令04原機（環保）021

令和5年 2月 17日

国立研究開発法人日本原子力研究開発機構
大洗研究所
廃棄物管理事業変更許可申請書

本文及び添付資料の一部補正

別添 液体廃棄物の処理系統と線源条件

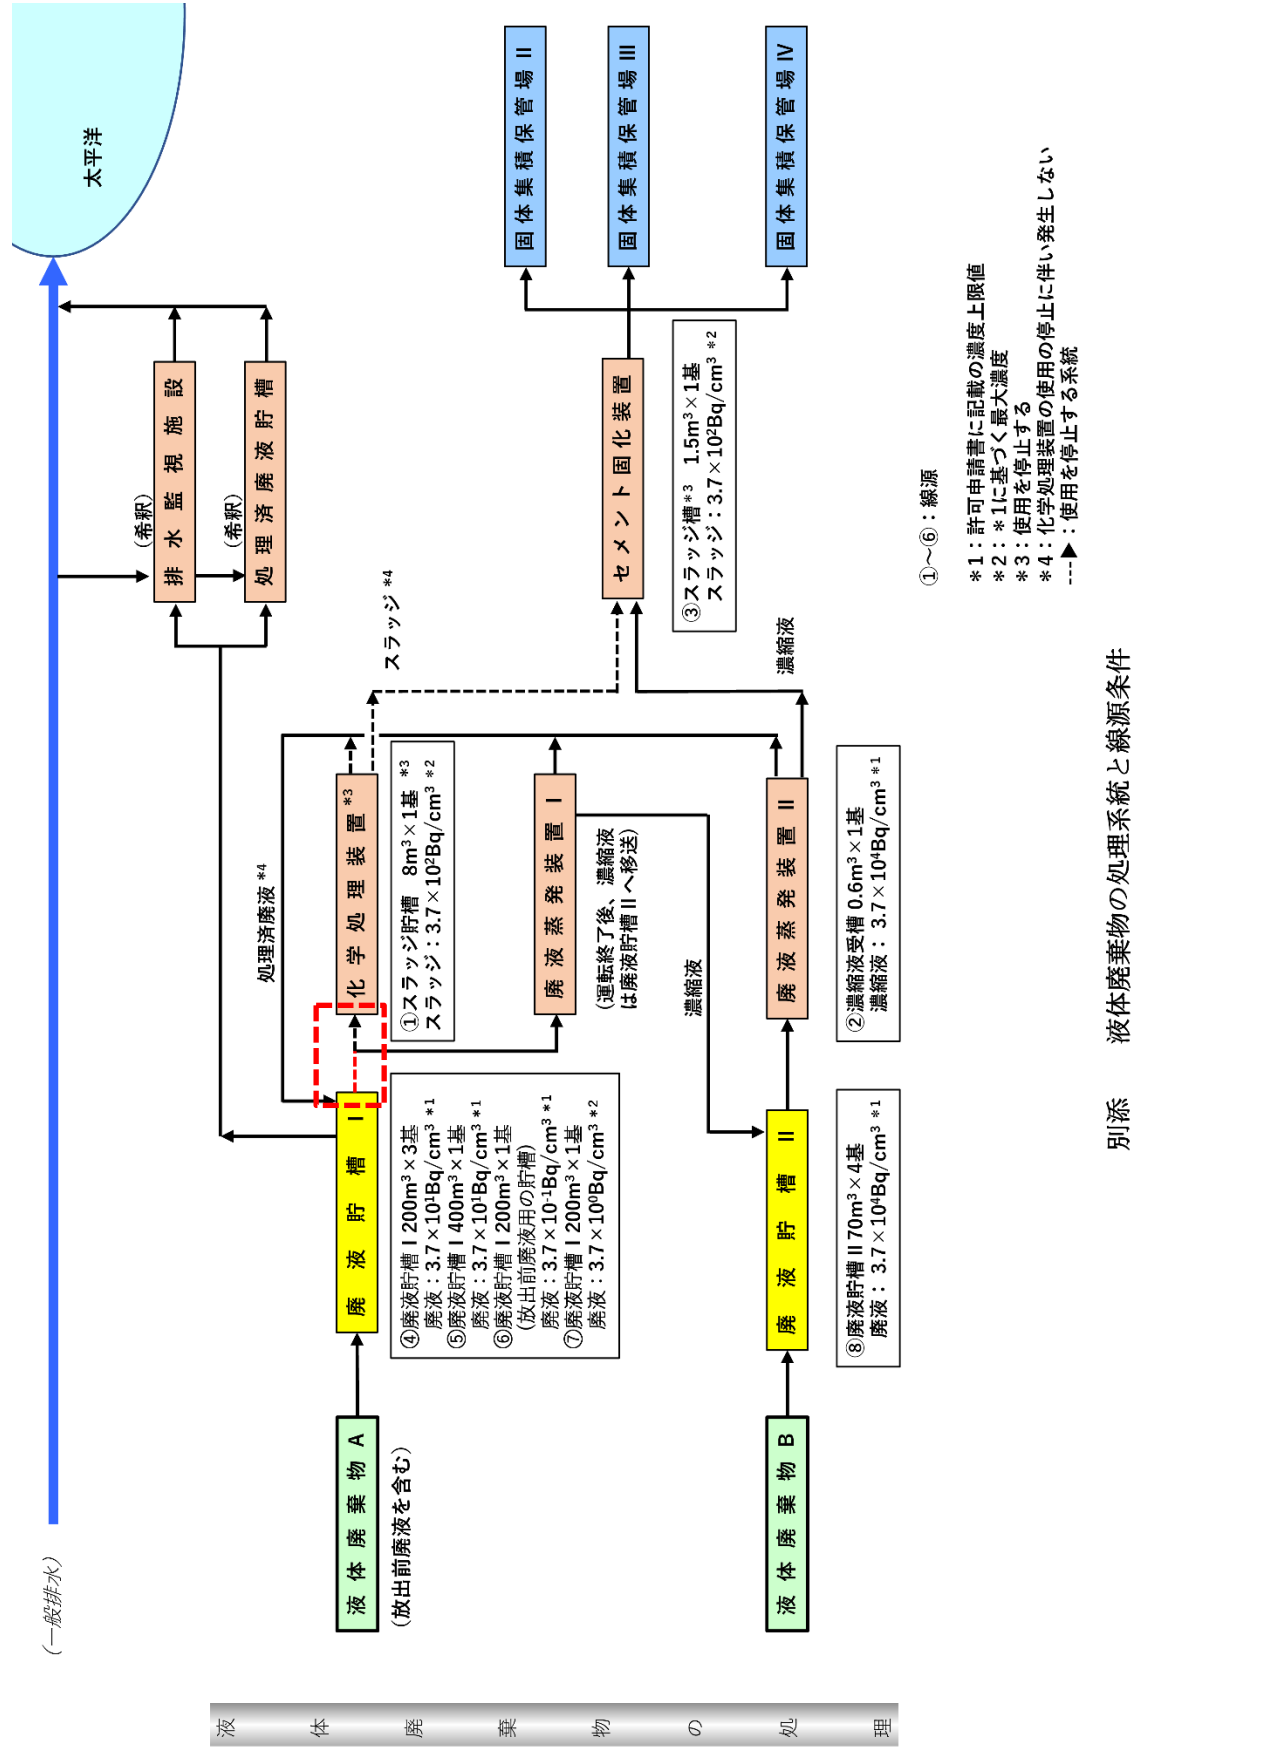
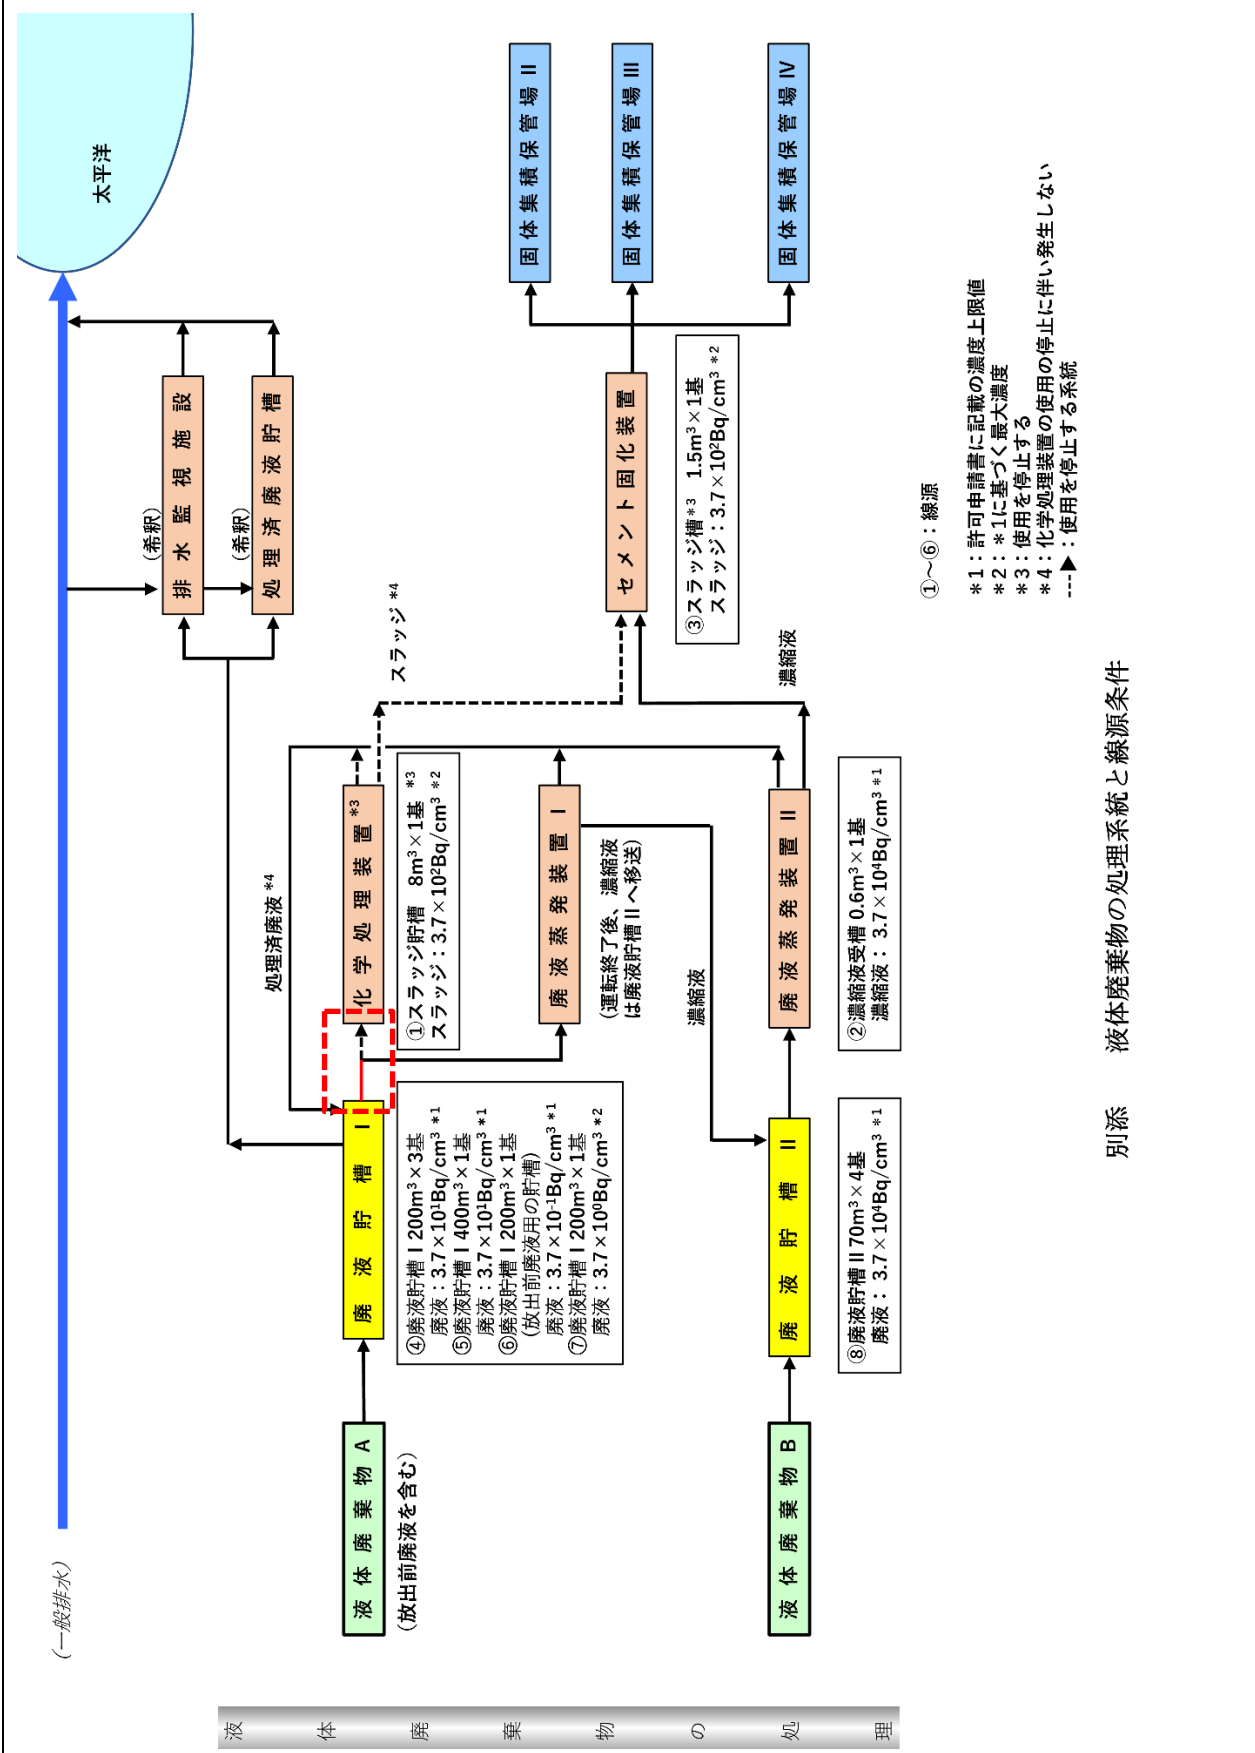
使用を停止する系統の適正化

廃棄物管理施設の気体廃棄物の廃棄施設系統概要図
(添付書類五 第8.2.1図(1))

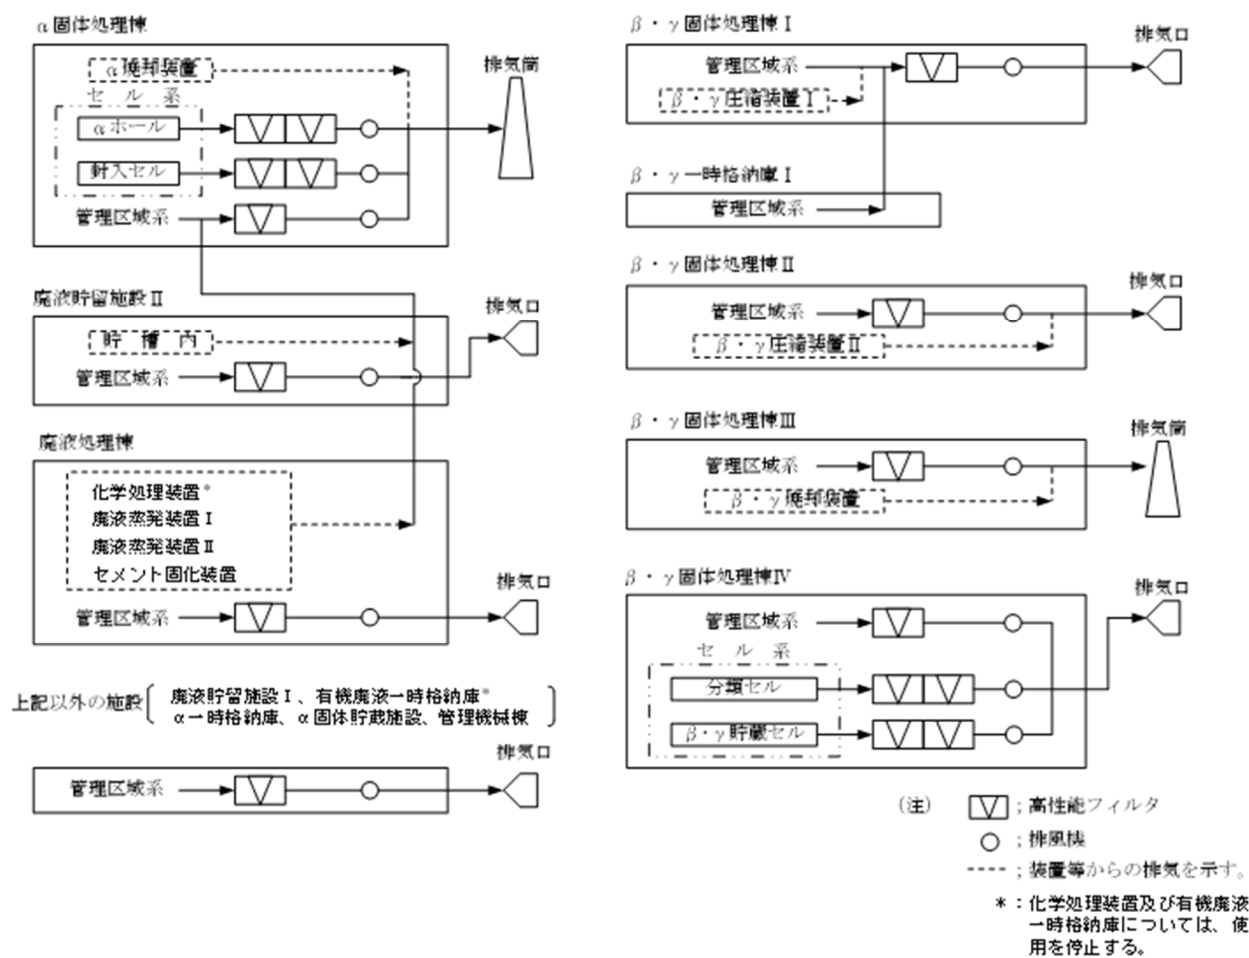
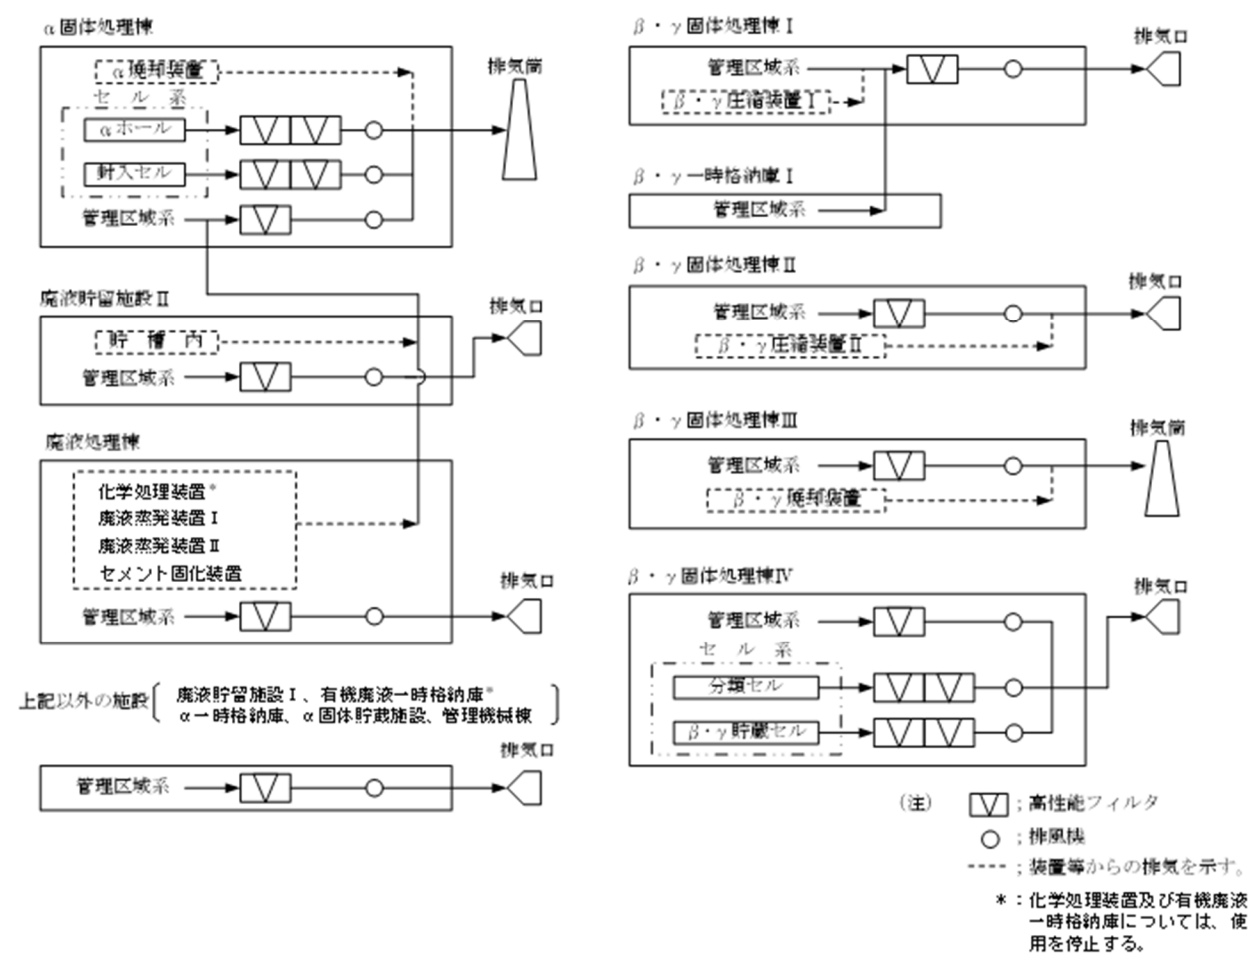
廃棄物管理施設内では受電設備及び予備電源を共用している。これらの機能喪失によって、廃棄物管理施設の安全機能が損なわれることはない。

廃棄物管理施設内では受電設備、予備電源及び移動モニタリング設備を共用している。これらの機能喪失によって、廃棄物管理施設の安全機能が損なわれることはない。

基準規則第16条の適合性に必要な設備であるため変更の取り消し及び共用設備の明確化
